SOLICITATION AMENDMENT MODIFICATION DE L'INVITATION

Title - Sujet Ameublements pour CNRC	
Solicitation No. - N° de l'invitation 31184-210469/A	Amendment No. - N° modif. 003
Client Reference No. - N° de référence du client 31184-210469	Date 2021-03-17
GETS Reference No. - N° de référence de SEAG PW-\$\$\$PQ-500-79800	
File No. - N° de dossier pq500.31184-210469	CCC No./N° CCC - FMS No./N° VME
Solicitation Closes - L'invitation prend fin at - à 02:00 PM Eastern Daylight Saving Time EDT on - le 2021-03-25 Heure Avancée de l'Est HAE	
F.O.B. - F.A.B. Plant-Usine: <input type="checkbox"/> Destination: <input type="checkbox"/> Other-Autre: <input type="checkbox"/>	
Address Enquiries to: - Adresser toutes questions à: Julien, Annick	Buyer Id - Id de l'acheteur pq500
Telephone No. - N° de téléphone (873) 355-4006 ()	FAX No. - N° de FAX () -
Destination - of Goods, Services, and Construction: Destination - des biens, services et construction: See Herein

Cette modification 003 a pour but de répondre aux questions reçues de l'industrie, publier les révisions aux documents de soumission, et de prolonger la date de clôture des soumissions au 25 mars 2021.

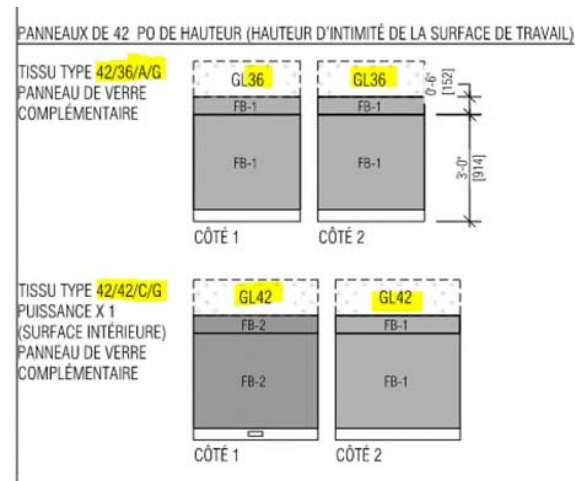
CAT1B article 20, CIUGdC est pour 36"L mais la description is for 42"L, veuillez confirmer.

L'article devrait être 42"L, réviser le CIUGdC: 1BCPSXXNXXL42XCLNNN. Réviser à GL42 selon la matrice fournie ci-dessous. Voir les dessins révisés et tableau 1 publiés dans le cadre de cette modification.

GL36	Panneau de verre complémentaire 36 de largeur x 12 de hauteur	Cloison complémentaire montée sur panneau, sans cadre, vitrage transparent	(ligne 645) 1bCPSXXNXXL36XCLNNN	20
GL42	Panneau de verre complémentaire 42 de largeur x 12 de hauteur	Cloison complémentaire montée sur panneau, sans cadre, vitrage transparent	(ligne 648) 1bCPSXXNXXL42XCLNNN	12

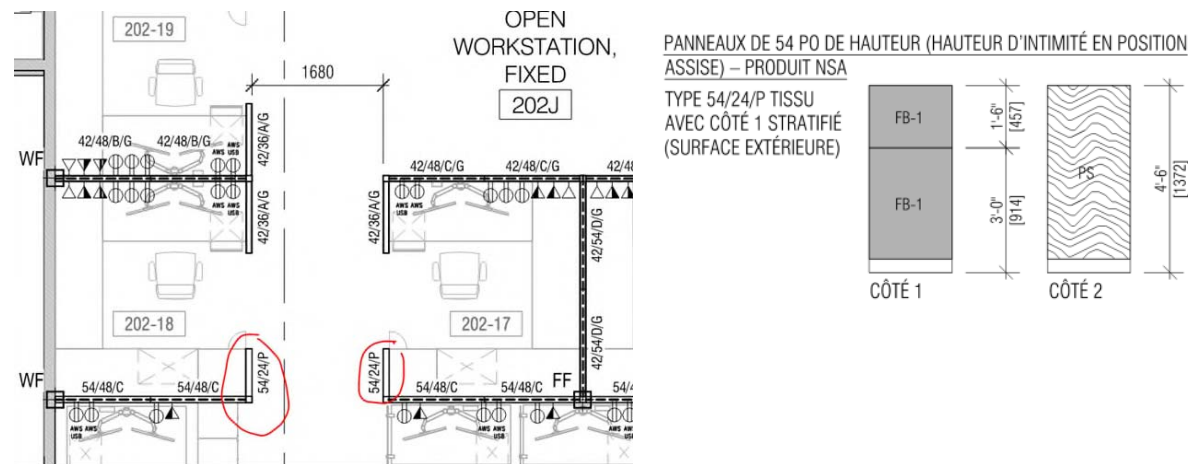
CAT1A AMA ligne 28, en raison des configurations des constructeurs de panneaux et des modules empilés, il n'est pas possible d'avoir des carreaux non segmentés sur un seul côté. Est-ce qu'un stratifié segmenté sur la face extérieure ou un tissu non segmenté à l'intérieur serait acceptable?

Le tissu non segmenté à l'intérieur est acceptable. La face extérieure doit rester un stratifié non segmenté. Voir les images ci-dessous pour plus de clarté. Voir les dessins révisés et tableau 1 publiés dans le cadre de cette modification.

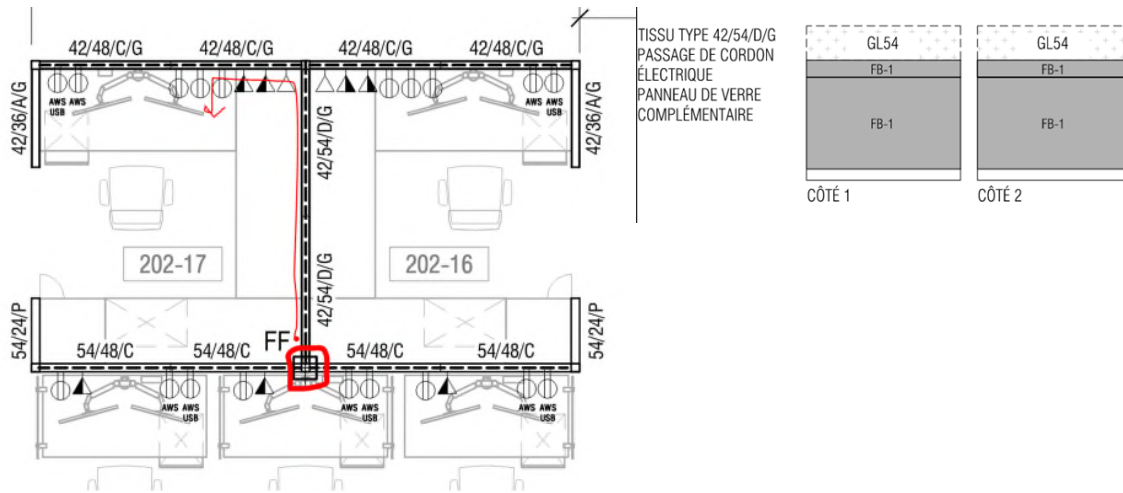
Que signifie exactement "passer à travers le tissu" ? Vous trouverez ci-joint un extrait de la matrice du panneau où il est demandé une "puissance de passage du tissu". Nous aimerions avoir une description plus détaillée de ce passage, est-ce pour le tissu ou pour la puissance ?

« PASS THROUGH POWER » décrit les panneaux qui sont traversés par des câbles, mais qui ne fournissent pas de courant. Tous les panneaux dotés de la fonction "alimentation traversante" sont étiquetés comme étant de type D. Par exemple, il y a une alimentation au sol située dans le coin sud-est du poste de travail 202-17, et afin d'alimenter les panneaux nord, l'alimentation devra passer par les panneaux est. Reportez-vous aux images ci-dessous pour plus de précisions. Voir les dessins révisés et tableau 1 publiés dans le cadre de cette modification.

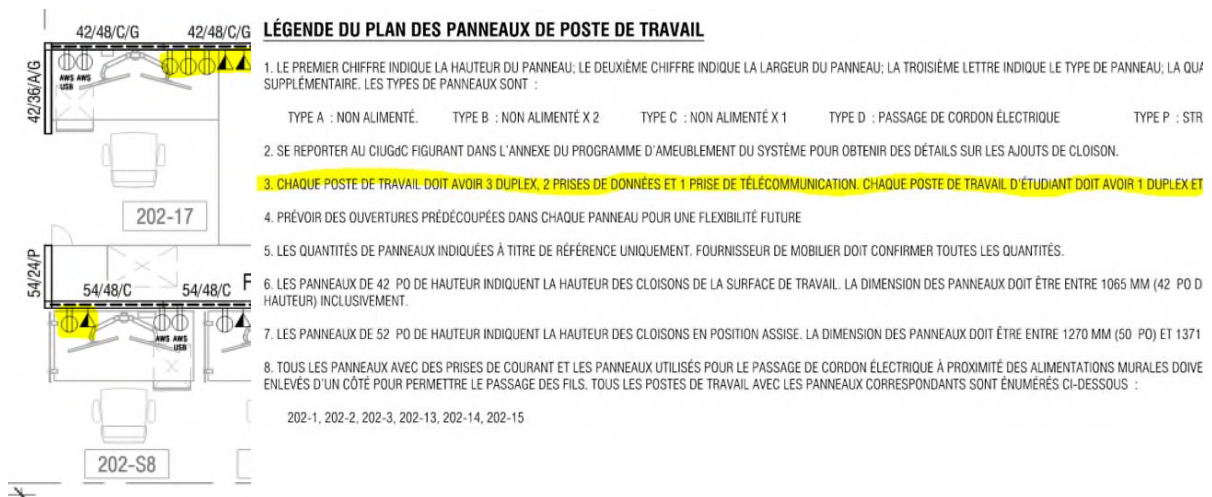
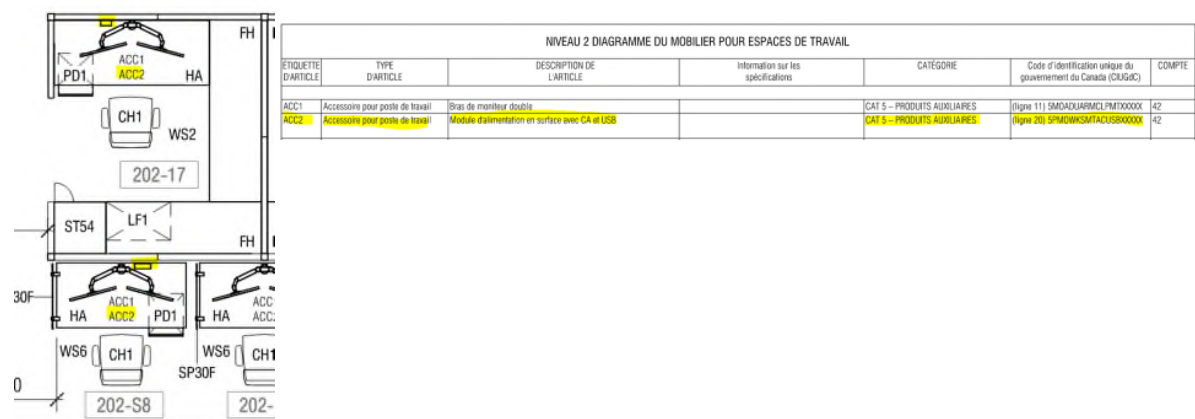
Électricité dans les panneaux - il y a une divergence entre le nombre de réceptacles requis sur le plan et les descriptions écrites. Il s'agit de : Postes de travail : le plan montre des symboles pour 5 réceptacles duplex, mais la description écrite est pour 3 duplex par poste de travail. Bureaux d'étudiants : le plan montre des symboles pour 3 prises duplex, mais la description écrite prévoit 1 prise duplex par bureau.

Veuillez confirmer le nombre de prises requises. Pour votre référence, les spécifications de l'AMA exigent :

Les postes de travail doivent être équipés de 3 prises de courant duplex et d'une prise voix/données montée en façade qui se compose de : VOIP, VERT (données), ORANGE (données). Voir ci-dessous pour plus de précisions.

Dans les images ci-dessus, les symboles surlignés en jaune correspondent à l'alimentation, aux données et à la voix fournies par les panneaux. Les deux symboles d'alimentation supplémentaires qui ne sont pas surlignés proviennent de l'ACC2, un accessoire de poste de travail (un module d'alimentation monté en surface avec CA et USB). Notez que cela est indiqué dans les plans de mobilier (voir le plan et le calendrier du mobilier ci-dessous pour référence). Voir les dessins révisés et tableau 1 publiés dans le cadre de cette modification.

aménagements avec supports – surfaces de travail montées sur panneaux

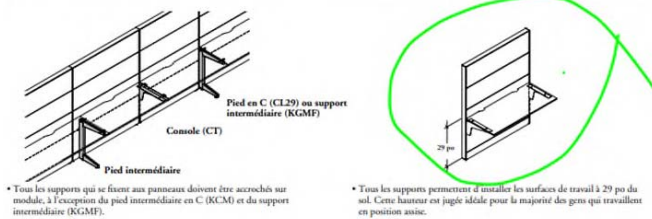
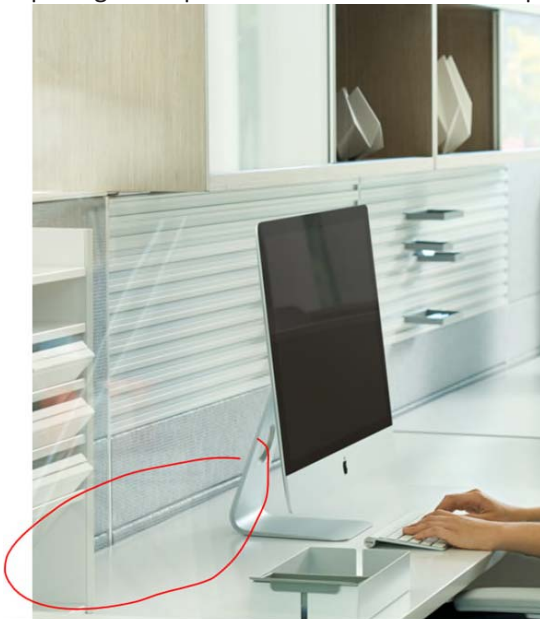
Pour la matrice du panneau, la section FB-1 est demandée à 6". Peut-on remplacer le 6" par un 12" tant que l'on respecte la hauteur totale ?

La modification du segment de 6 po à 12 po est acceptable. Il n'y a pas de conflit entre la hauteur de la rampe horizontale et les surfaces de travail montées sur panneaux, car ces dernières sont suspendues à la rampe verticale, et non horizontale. Voir l'image ci-dessous à titre de référence. Voir les dessins révisés et tableau 1 publiés dans le cadre de cette modification.
